## RECENZIJSKO POROČILO-ODGOVORI

o pregledu gradbenega in prometnega dela projektne dokumentacije

### Izgradnja pločnika in sanacija ceste LC024651 čez Črnc med R1-220/1334 in železniško progo Ljubljana-Zagreb

| Številka projekta:        | <b>24/13</b>  |

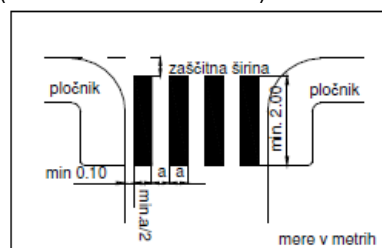
21. Na priključkih neprednostnih cest je poleg široke prečne črte za ustavljanje (V-9 oziroma V-10) potrebno izvesti tudi neprekinjeno ločilno črto v minimalni dolžini 5 m, kjer širina priključka omogoča srečanje dveh vozil.

Odgovor: Se upošteva in dopolni.
